OPERE DI MESSA IN SICUREZZA, COMPLETAMENTO RIPROFILATURA
E COMPENSAZIONE AMBIENTALE DELLA DISCARICA DI PIAVE NUOVO A JESOLO

**PROCEDURA DI SCREENING VIA
INTEGRAZIONI**

**Allegato 08
RELAZIONE PREVISIONALE
DI IMPATTO ACUSTICO
(PUNTO 9)**

**RISPOSTA ALLA RICHIESTA DI INTEGRAZIONI
CITTA' METROPOLITANA DI VENEZIA Prot. n. 53379
PUNTO N. 9**

3.2 Livelli acustici attuali

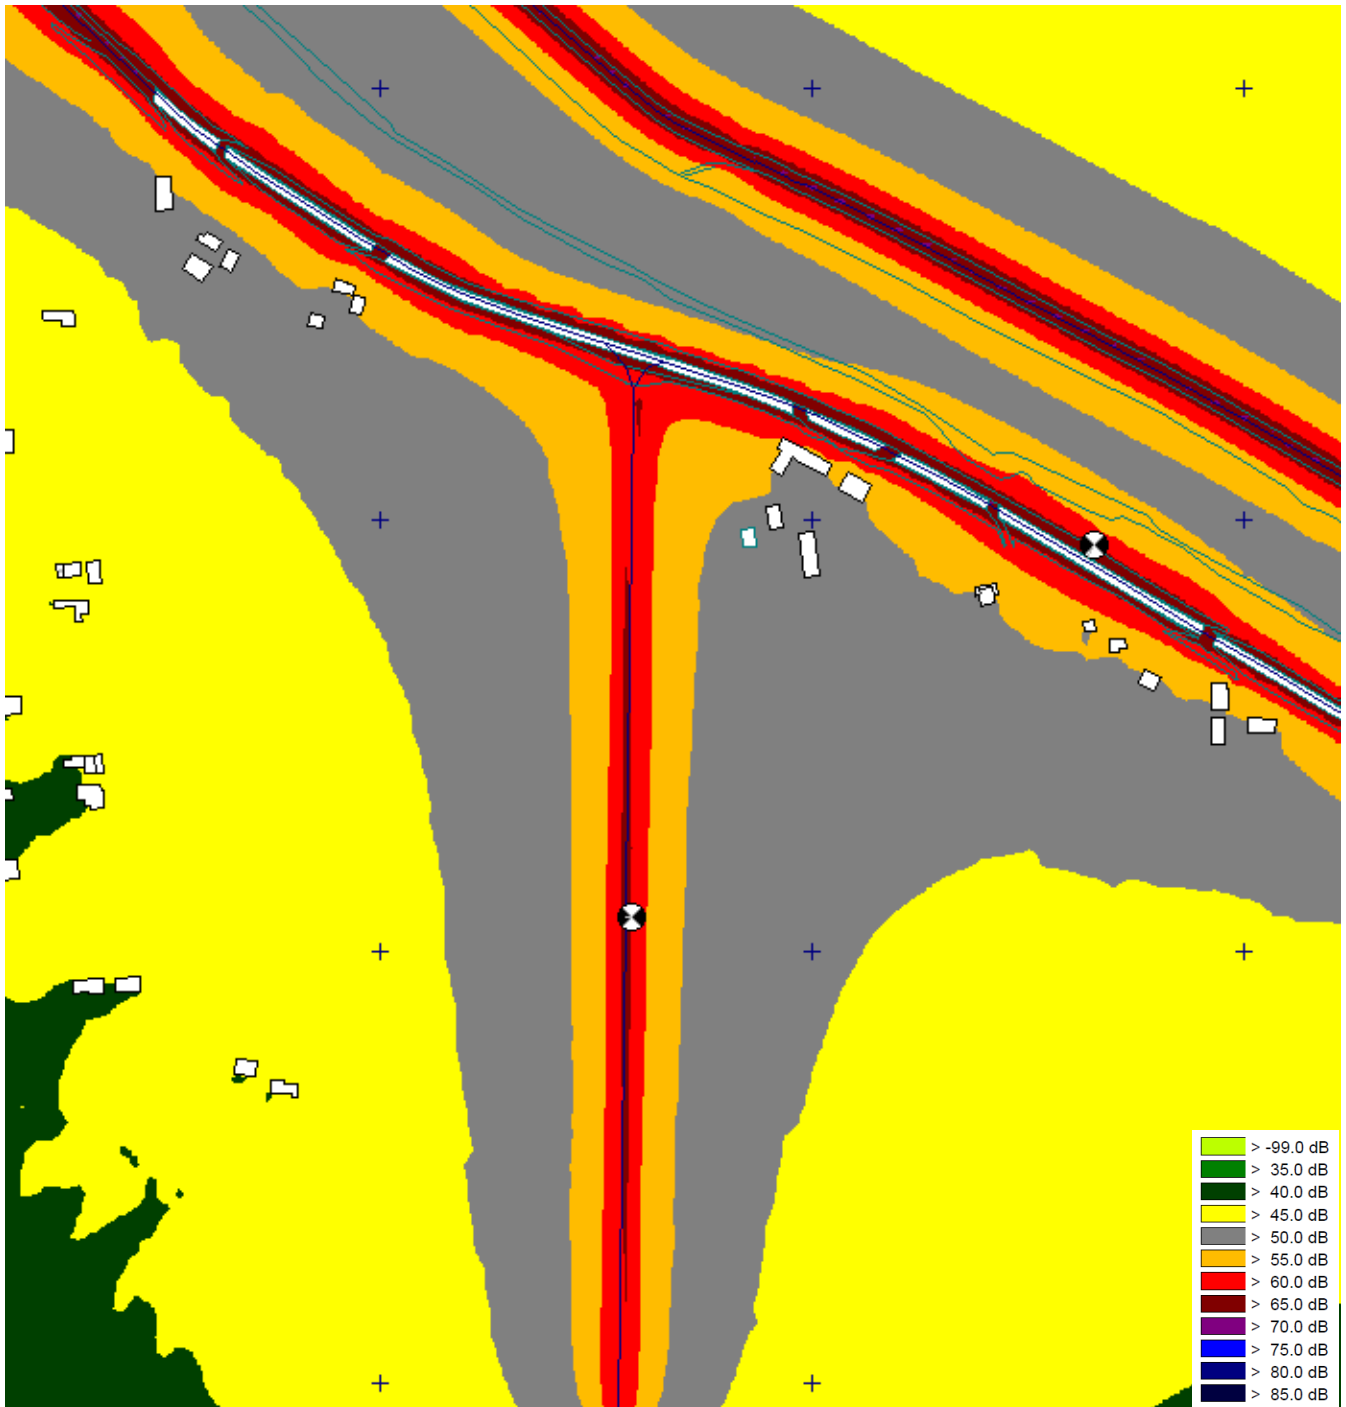
9. Il potenziale incremento di traffico andrebbe valutato con una previsione di impatto acustico al fine di verificare come si attestino i valori di immissione sonora intercettati dai ricettori sensibili più prossimi, collocati in classe III secondo il piano comunale di classificazione acustica;

Inserendo i dati misurati in un software di modellazione acustica (CadnaA) si e' ottenuto il seguente modello di distribuzione dei livelli acustici generati attualmente dalle strade esaminate:

Oltre al grafico precedente si e' inoltre provveduto a determinare il livello acustico immesso in facciata ai ricettori ritenuti maggiormente interessati e illustrati nella immagine seguente

Livelli acustici attuali durante il periodo diurno di attivita' della discarica

RICETTORE	LIVELLO ACUSTICO dB(A)
Ricettore 1: abitazione su SP47 a E strada accesso discarica	61.1
Ricettore 2: abitazione su SP47 a W strada accesso discarica	54.7
Ricettore 3: abitazione su via Pantiera, a NW discarica	46.3
